港湾-1 高島港改修事業の経緯

再評価結果（平成 29 年度）

港湾-1 高島港改修事業
防波堤(沖)・防波堤(南)

【設計波の見直し】

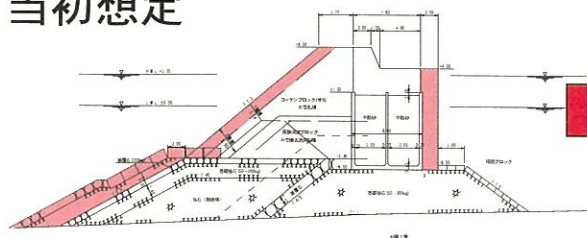
新規評価時	実施時
推算手法		「管内波浪推算高度化調査」 (九州地方整備局 平成14年)	「確率波高計算処理システム」 (九州地方整備局 平成25年)
気象データ		1956年～1998年	1983年～2011年
防波堤(南)	波向き	SSW	SW
	有義波高	H= 3.3m	H= 4.8m

設計波の推算方法の改定に伴い、設計波や構造計算の見直しを行っている

標準断面図の比較(防波堤(南))

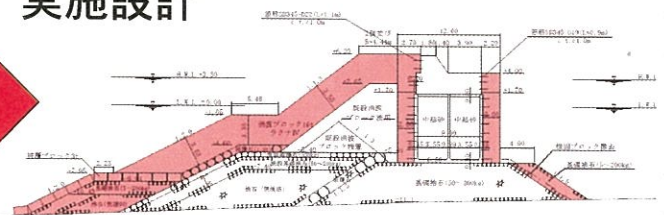
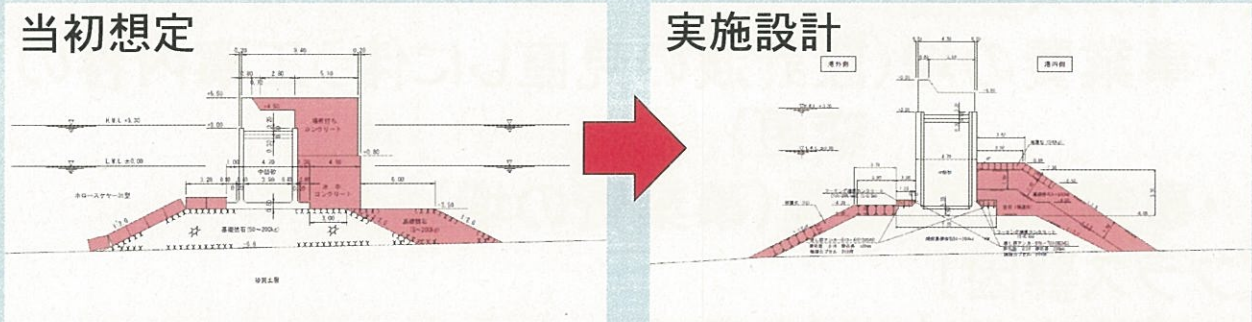
【事業費増】10.4億円(前回)→ 28.0億円(変更)

- ・堤体の拡幅を追加
- ・消波工のブロック重量増
